# 4. 2 土石流調査結果（詳細） 現地調査結果（土石流危険溪流①）

## ■指摘事項(現地調査令和元年9月20日)

## 審査会合での指摘事項に対する回答（No.16）

土石流危険渓流⑤

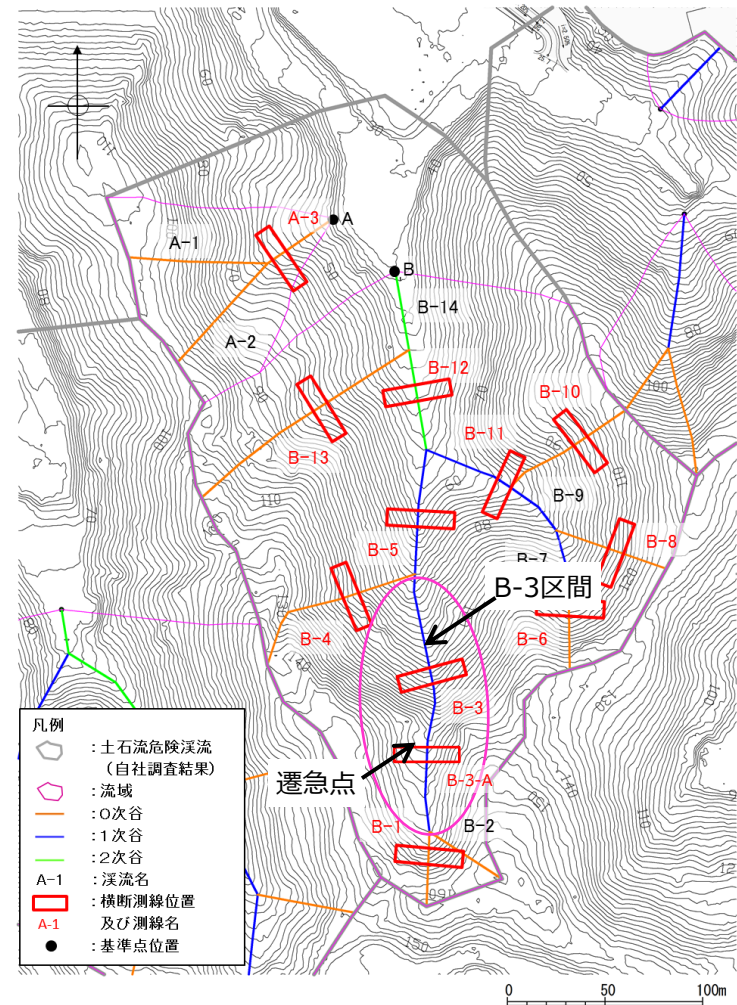
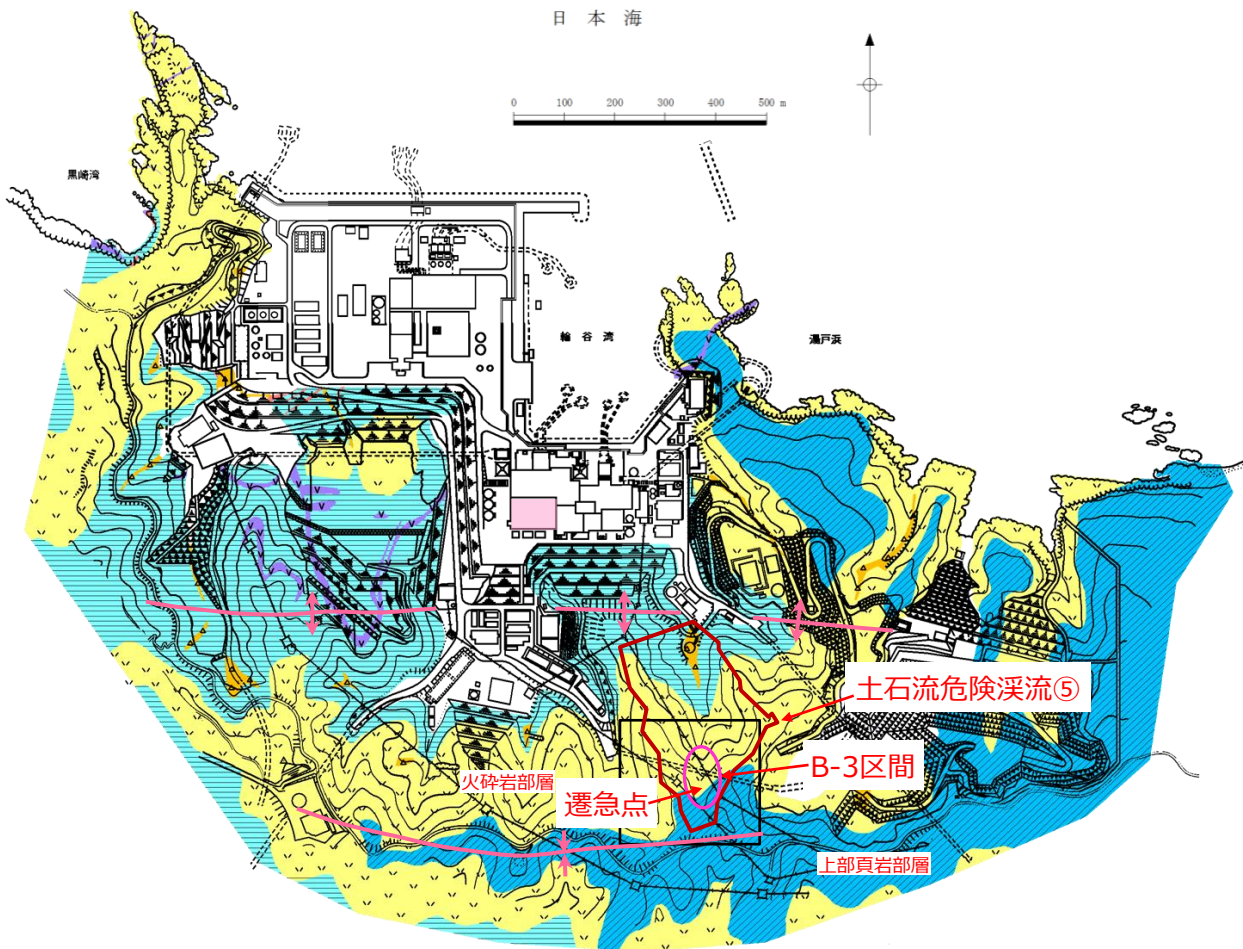
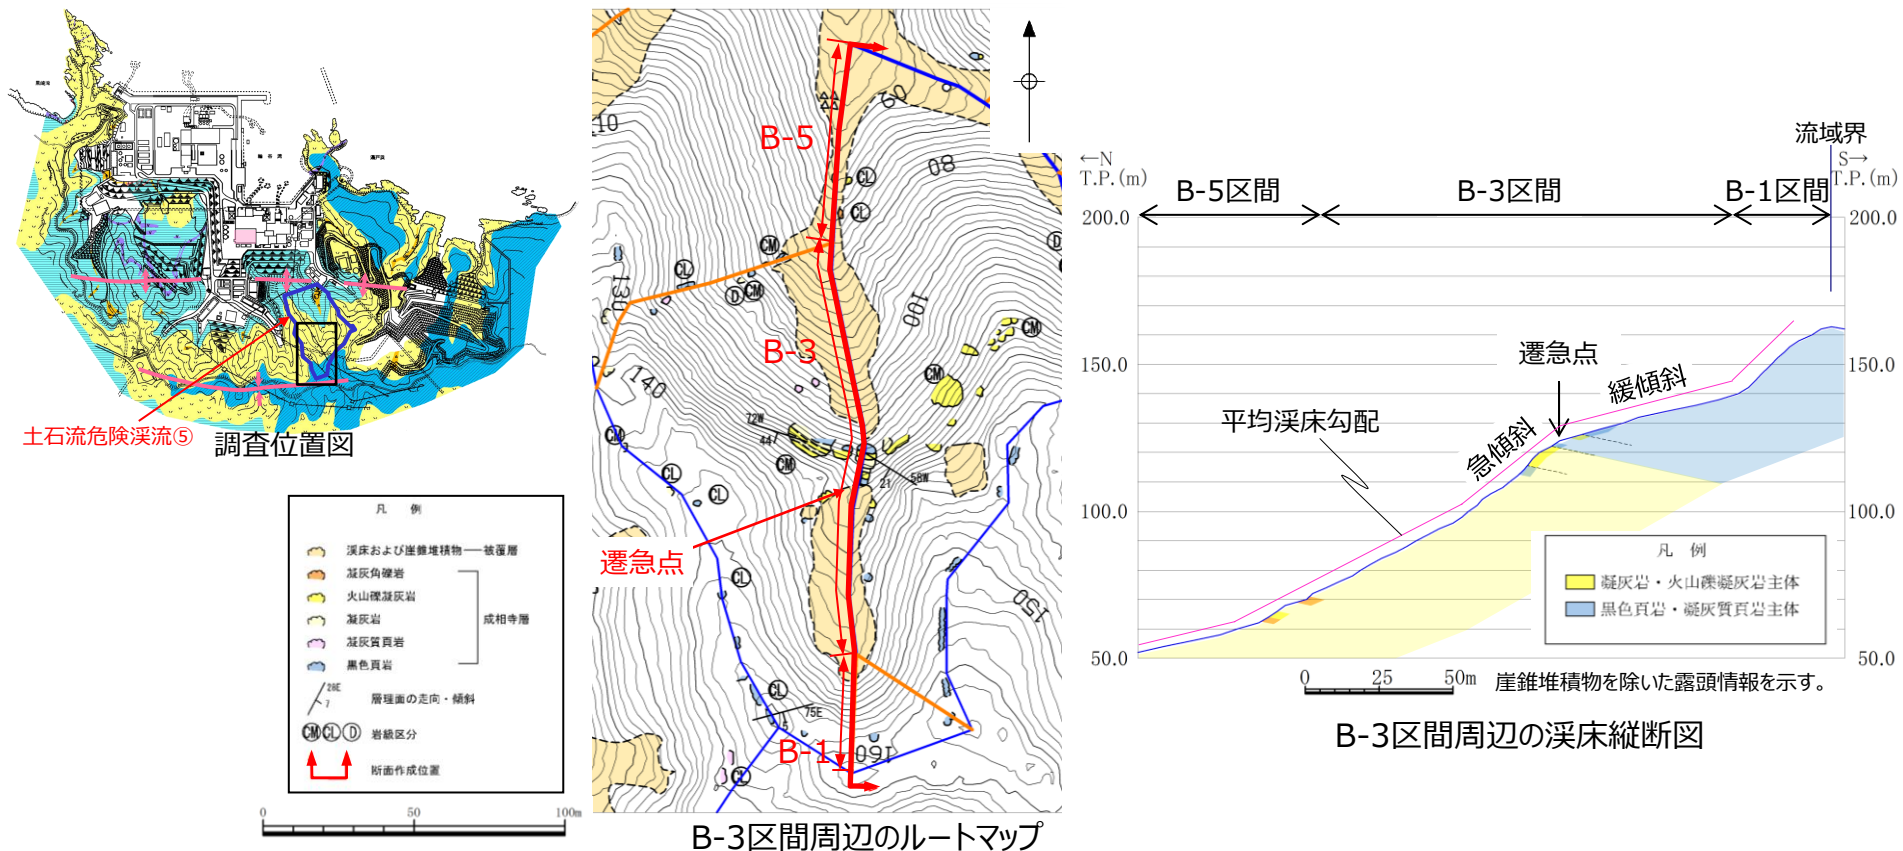
No.15 土石流危険渓流⑤について、B-3測点からB-1測点にかけて急傾斜から緩傾斜になっている地質的要因を説明すること。

- 敷地の地質は、新第三紀中新世の堆積岩類から成る成相寺層と貫入岩類及びそれらを覆う第四紀の崖錐堆積物等から構成される。敷地の南方には、ほぼ東西方向の軸を持つ背斜構造が認められる。
- 土石流危険溪流⑤は背斜構造の南翼側に位置し、**層理面**が緩く南側に傾斜し、北向き斜面に対して受け盤構造を呈する。またB-3区間には火砕岩部層と上部頁岩部層が分布し、遷急点はこれらの地層境界付近に位置する。

- B-3区間周辺の溪床縦断面図によれば、B-3区間中流域付近において平均溪床勾配が緩傾斜から急傾斜に変わる遷急点が認められる。ルートマップによれば、遷急点より上流側は凝灰岩主体、下流側は凝灰岩主体の地層をなし、それぞれ南傾斜の層理面を有し、北向き斜面に対して受け盤構造を呈する。
- 鈴木（2000）によれば、成層岩の傾斜を反映した差別削剥地形の一つとして、受け盤構造で地層階段が生じるとされている。敷地内の地質では、黒色頁岩が凝灰岩に比べ削剥に対する抵抗性が高いため、差別削剥が生じた可能性が考えられる。
- 以上のことから、B-3区間中流域に認められる急傾斜から緩傾斜になる地形の要因は、背斜構造南翼側の北向き斜面に分布する受け盤構造と地層の抵抗性の違いの組合せに基づく差別削剥地形が形成されたことに因ると考えられる。

島根原子力発電所周辺における土石流危険区域位置図

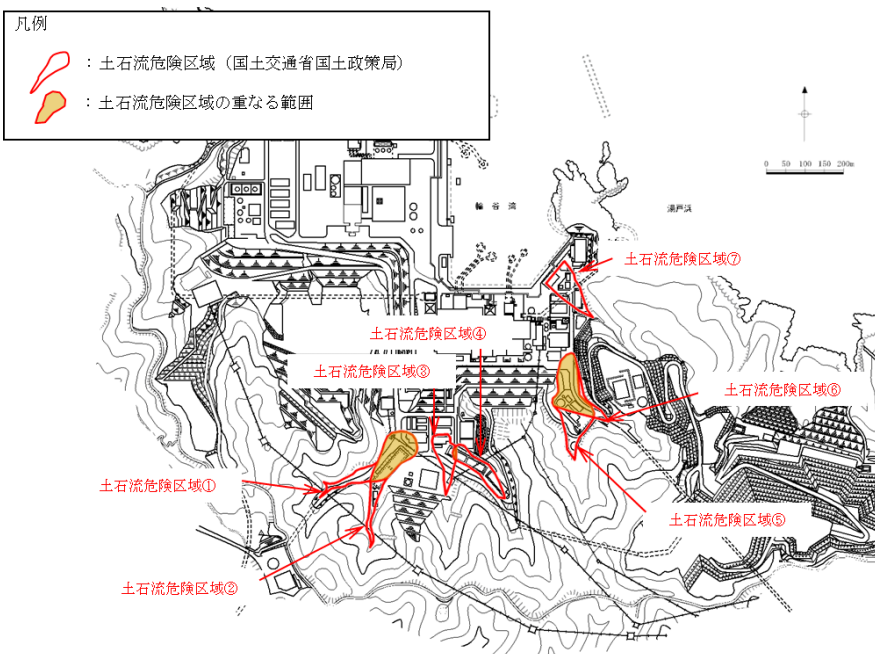
土石流危険区域が重なる範囲について、土石流による施設等への影響評価の考え方を説明すること。
